リコール届出一覧表

リコール届出日：平成16年7月22日

リコール届出番号	外-1143	リコール開始日	平成16年7月22日
届出者の氏名又は名称	フォルクスワーゲングループジャパン株式会社 代表取締役社長 梅野 勉 製作国：ドイツ連邦共和国 製作者名：フォルクスワーゲン株式会社 問い合わせ先： フォルクスワーゲン カスタマー センター (フリーフォン)0070-800-551133 (アドレス) http://www.volkswagen.co.jp/		
不具合の部位(部品名)	原動機(O2 センサ)		
基準不適合状態にあると認める構造、措置又は性能の状況及びその原因	原動機制御コンピュータのプログラムが不適切なため、外気温変化の大きな気象条件下で、O2 センサのセラミック部に付着した水分が、当該センサヒーターの作動時に熱負荷を与え、当該センサのセラミック部にヘアクラックが発生する。そのため、当該センサが、誤った空燃比信号を発信し、空燃比が濃くなりイグニッション失火状態が発生して、最悪の場合、異常な排気ガスを発生するおそれがある。		
改善措置の内容	全車両、O2 センサのセラミック部の損傷を防ぐよう、エンジン ECU の制御プログラムを書き換える。		
不具合件数	88件	事故の有無	0件
発見の動機	日本国内からの情報による。		
自動車使用者及び自動車分解整備事業者に周知させるための措置	<ul style="list-style-type: none"> ・ 自動車使用者：ダイレクトメールで通知する。 ・ 自動車分解整備事業者：日整連発行の機関誌に掲載する。 ・ 対策実施済車には、後面ガラス左下隅に外-1143のステッカーを貼付する。

改善箇所説明図

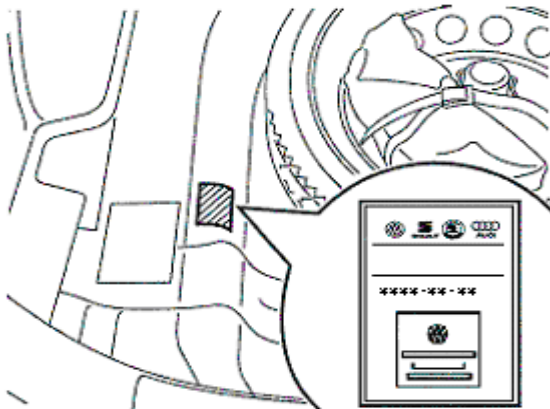
原動機制御コンピュータのプログラムが不適切なため、外気温変化の大きな気象条件下で、O₂センサのセラミック部に付着した水分が、当該センサヒーターの作動時に熱負荷を与え、当該センサのセラミック部にヘアクラックが発生する。そのため、当該センサが、誤った空燃比信号を発信し、空燃比が濃くなり、イグニッション失火状態が発生して、最悪の場合、異常な排気ガスを発生するおそれがある。

全車両、O₂センサのセラミック部の損傷を防ぐよう、エンジンECUの制御プログラムを書き換える。
